10.4. Correspondencia

10.4.1. Correspondencia recibida

Asunto: Solicitud diseño Totem de Comidas y diseño de pedestal de apoyo

Versalles

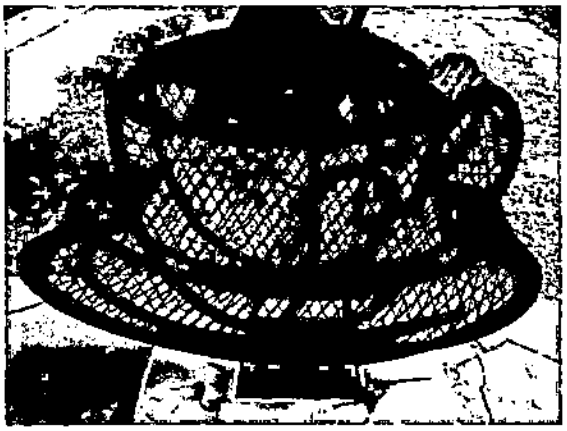
Estructura en forma de taza de café, con dimensiones 1,8m x 1,2m x 0,40 m, soportada sobre una base para otorgarle altura.

Registro fotográfico

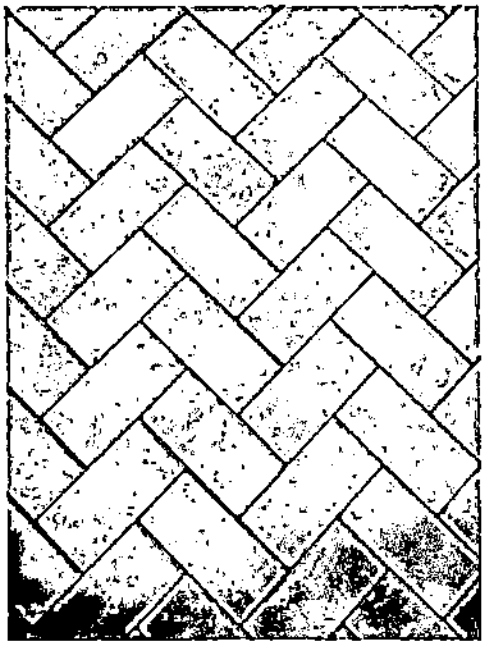
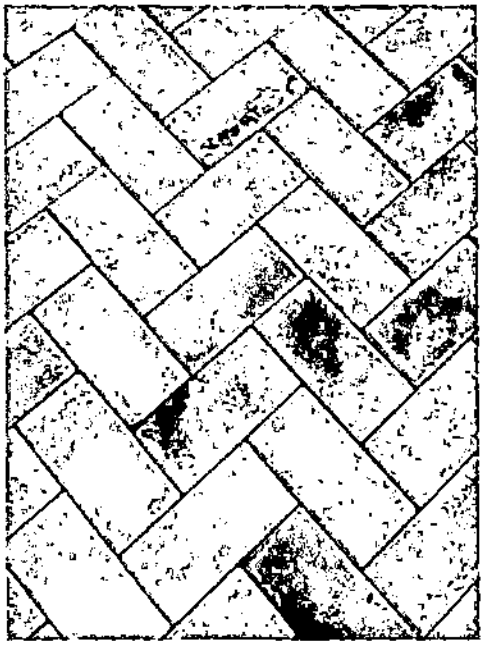
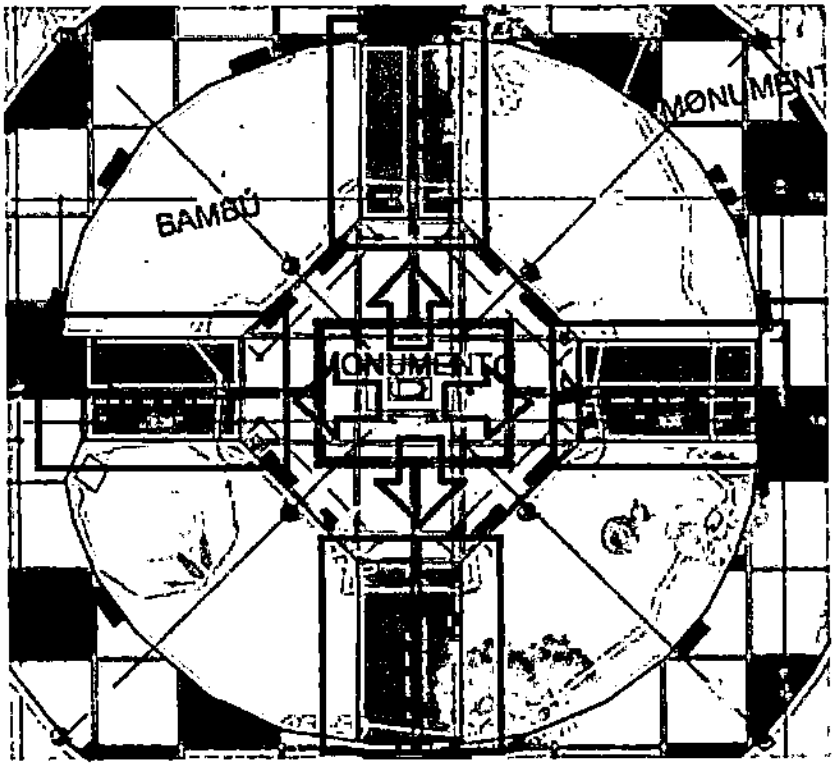
Por medio de la presente se quiere solicitar aclaración sobre el tipo de material a utilizar en obra.
Al finalizar la instalación de adoquín en cada losa. ¿qué tipo de fragua se debe implementar para rellenar el intervalo entre un adoquín y otro? Teniendo en cuenta la variedad de colores de cada adoquín a utilizar en diseño. *Ver imagen 1, 2 y 3.*
Respecto a las cuatro (4) rampas que se dirigen al monumento central (indio Yotoco) fragmento interno del parque. Los planos vista en planta que debemos seguir para la ejecución, no se logra la determinación del tipo de material que se debe utilizar. El área en duda tiene un total de: 137,886 m2 y no se encuentra contemplada dentro del presupuesto del proyecto. *Ver imagen 4.* Por lo tanto, se solicita la aclaración de los dos temas mencionados con anterioridad.

Imagen 1: Bolardo luminario florence (tomado del plano A_23)

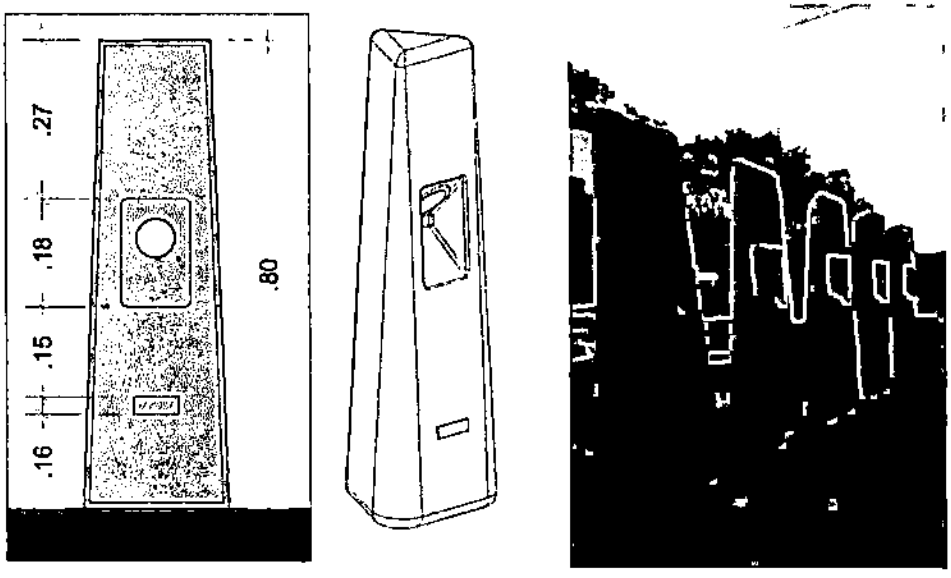
Dentro del diseño arquitectónico y presupuesto contractual se contempla la instalación de un bolardo con iluminación el cual se establece en la actividad número 8.1.8 "bolardo florence en concreto" (138 und) y se describe en el plano número A_23.

Esta referencia de bolardo con iluminación solo lo comercializa un proveedor al igual que el mobiliario, por tal razón, se dispuso de una muestra del elemento en la obra para simular su instalación e identificar cualquier dificultad para resolverla antes de iniciar su producción que, según el proveedor, toma 30 días.

Imagen 2: Bala luminaria del bolardo

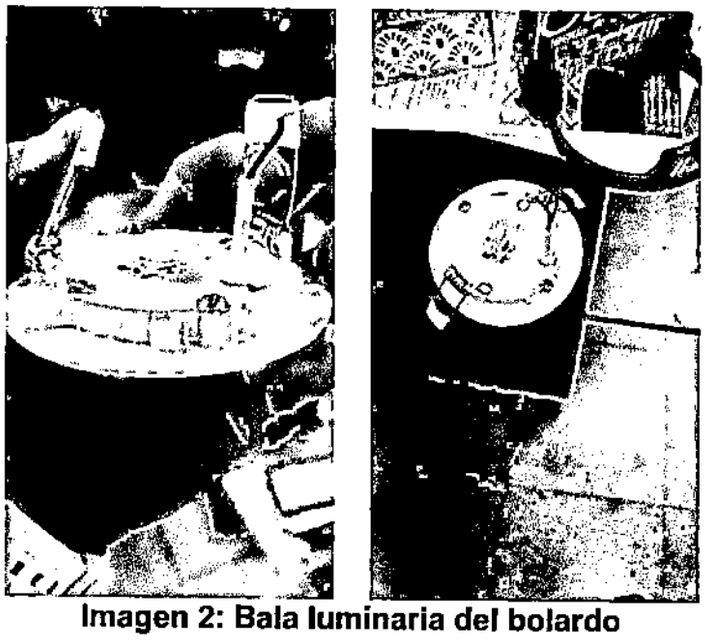
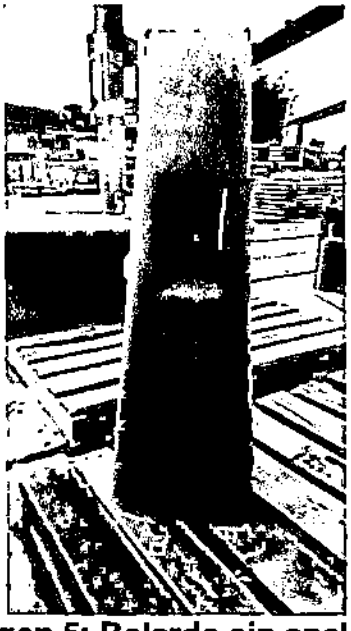
3. **El bolardo no cuenta con caja eléctrica:** No es posible realizar las conexiones eléctricas entre la red de alumbrado y la bala de iluminación debido a que no hay cajas que permitan la manipulación del cableado (imagen 4). Mas cuando por norma la tubería se encuentra a 60cm por debajo del elemento.

4. **El bolardo no cuenta con anclajes:** De acuerdo con el proveedor, este bolardo es decorativo y de sobreponer, por lo que no cuenta con elementos de anclaje para su sujeción al piso (imagen 5). Por tal motivo, no se puede garantizar su instalación.

El proveedor atendiendo estas observaciones, modificó el diseño del bolardo para que cumpliera con la norma RETIE y pudieran garantizarse la instalación. Lo anterior generó un cambio en la especificación de la actividad y la referencia del insumo originando una actividad no prevista.

Imagen 1. Diseño inicial

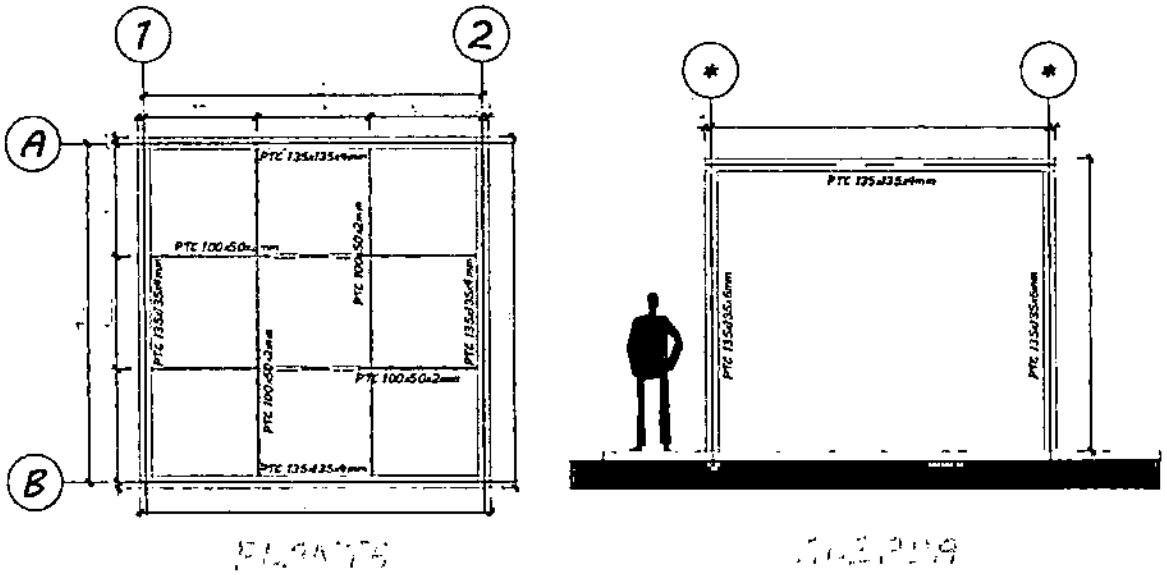
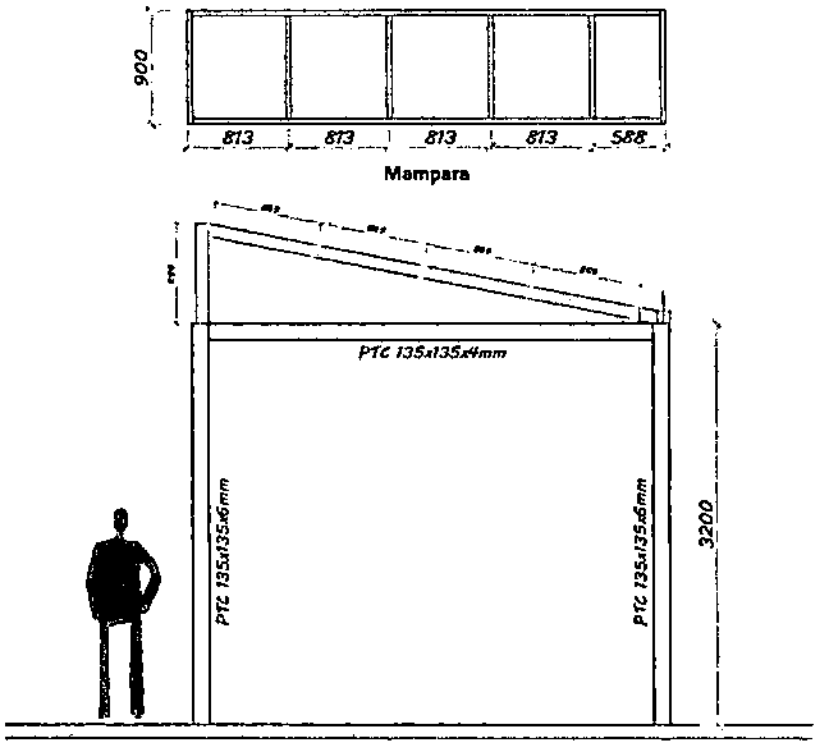
Debido a las modificaciones del diseño geométrico de la vía realizadas al inicio del proyecto, en el que se ajustaron los radios de giro de las curvas para que pudieran maniobrar camiones tipo C3 según se manifestó en los oficios GVC-CV2022-006, GVC-CV2022-024 y GVC-CV2022-027, ocasionó que se desplazaran las zonas de comida y por tanto su cimentación. Esto llevo a que algunas de las zapatas tanto de la cubierta como de las casetas de comidas se vieran interferidas por elementos existentes del parque original los cuales no se intervinieron.

Estos detalles se presentarán una vez se terminen los planos de taller de la estructura metálica.

Imagen 2. Paleta de colores fabricantes

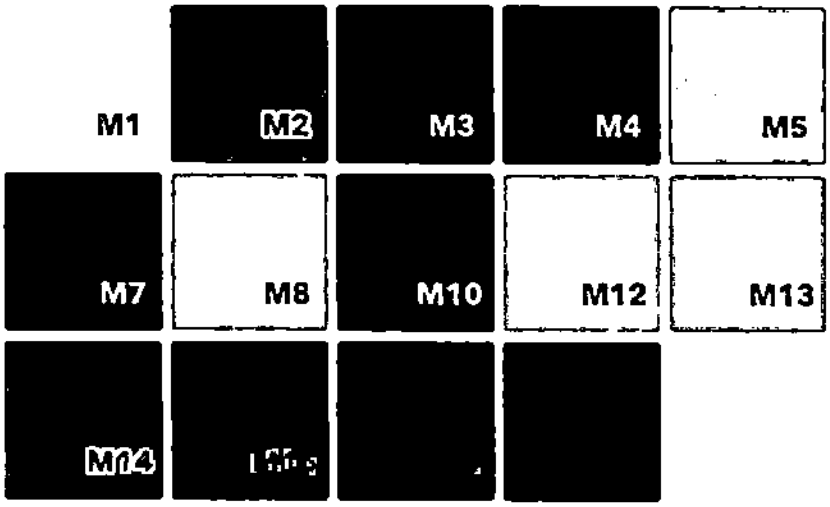
Por medio de la presente se quiere solicitar la aclaración de color de las bancas vinkel planteadas en diseño. Dentro de los renders presentados se puede evidenciar un color, *ver imagen 1.* el cual no coincide o no se encuentra dentro de la paleta de colores ofertados por el fabricante, *ver imagen 2.* Solicitamos entonces se determine el color para la fabricación de las mismas.
